伊方発電所 耐震安全性評価 に係る審議状況について

平成21年8月
原子力安全・保安院

バックチェック結果の審議体制

バックチェック結果の審議状況

(1) 震源モデルの傾斜角について

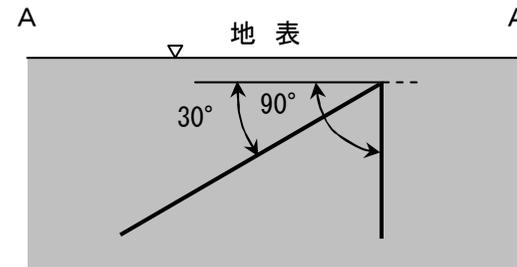
基本震源モデルの傾斜角を 90° とし、北傾斜 30° の地質境界断層が震源断層と一致する可能性を否定できないことから、**不確かさを考慮した震源モデルの傾斜角**として北傾斜 30° も考慮する。

→これまでの方針と基本的に変わらない。

震源モデルの長さ

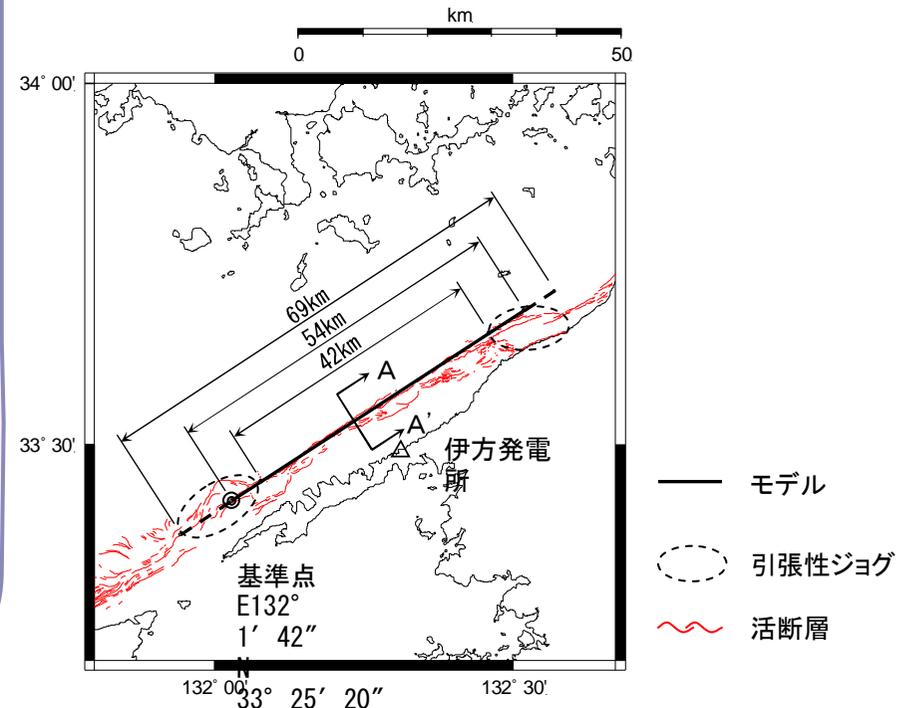
隣合う活動セグメントとの連動を不確かさを考慮に含めることを条件に、**基本震源モデルの長さ**を、両端の引張性ジョグの中央までの 54km とする。なお、**不確かさを考慮した震源モデルの長さ**として 69km も考慮する。

→ 42km から 54km に方針を変更
